##### **Рабочая группа по вопросам освещения и световой сигнализации (GRE)**

### **Предложение по дополнению 3 к поправкам серии 01 к Правилам № 113 (автомобильные фары, испускающие симметричный луч ближнего или дальнего света либо оба луча и оснащенные лампами накаливания, газоразрядными источниками света или модулями СИД)**

#### **Представлено экспертом от Германии\***

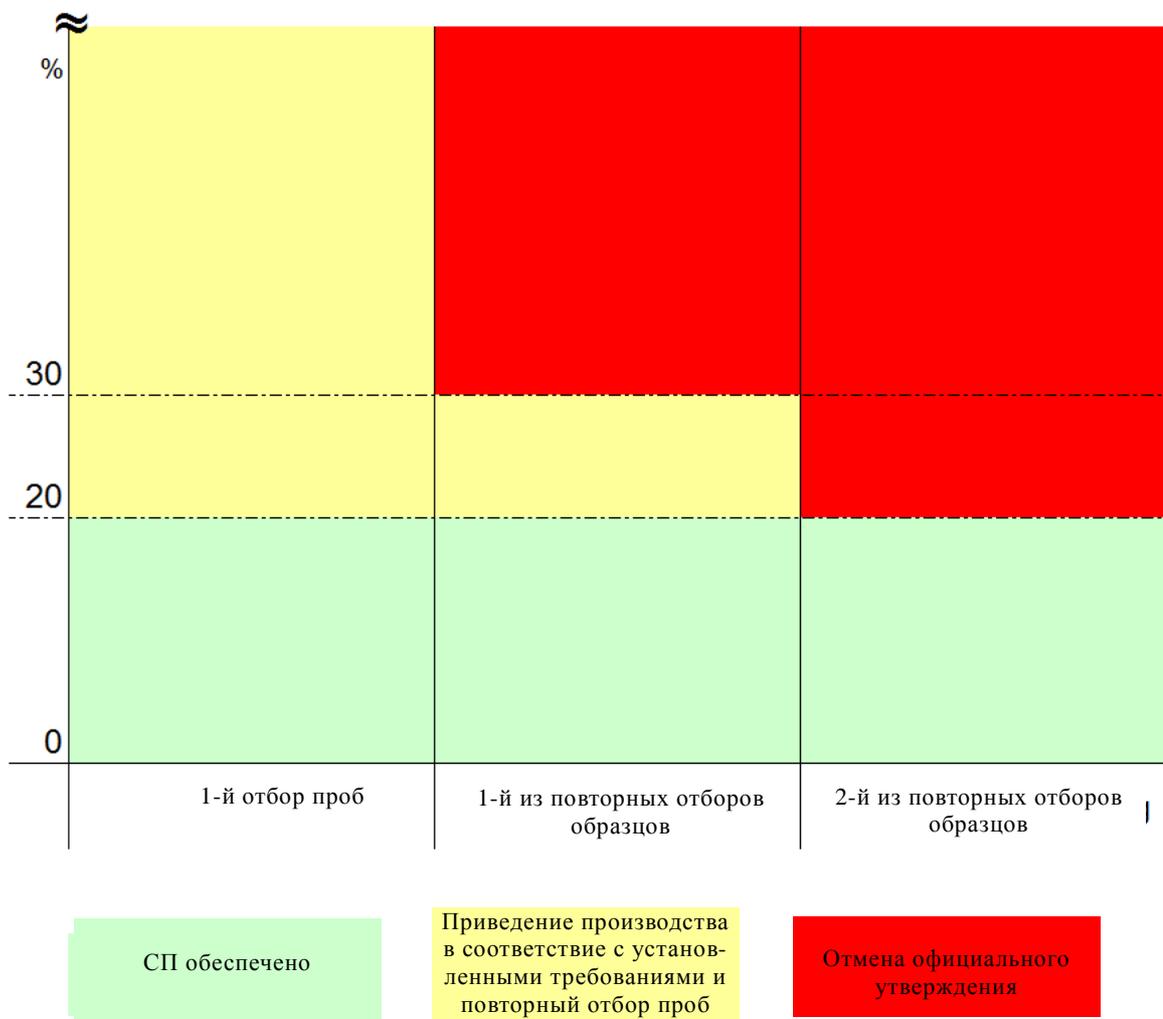
6. Процедура обеспечения СП в настоящее время описана в рамках четко структурированного поэтапного процесса (с ограниченным числом этапов), который позволяет изготовителю на первом этапе – в случае расхождений в измеренных значениях более чем на 20% – привести процесс производства в соответствие с установленными требованиями. Кроме того, процесс обеспечения СП может быть завершен раньше, если первые две выборки полностью соответствуют техническим требованиям.

7. Этими предложениями предусмотрен "третий этап", на котором определяются условия отмены официального утверждения, когда после второго повторения данного процесса изготовитель оказывается не в состоянии надлежащим образом привести процесс производства в соответствие с установленными требованиями.

8. На прилагаемом рисунке проиллюстрирован этот поэтапный процесс.
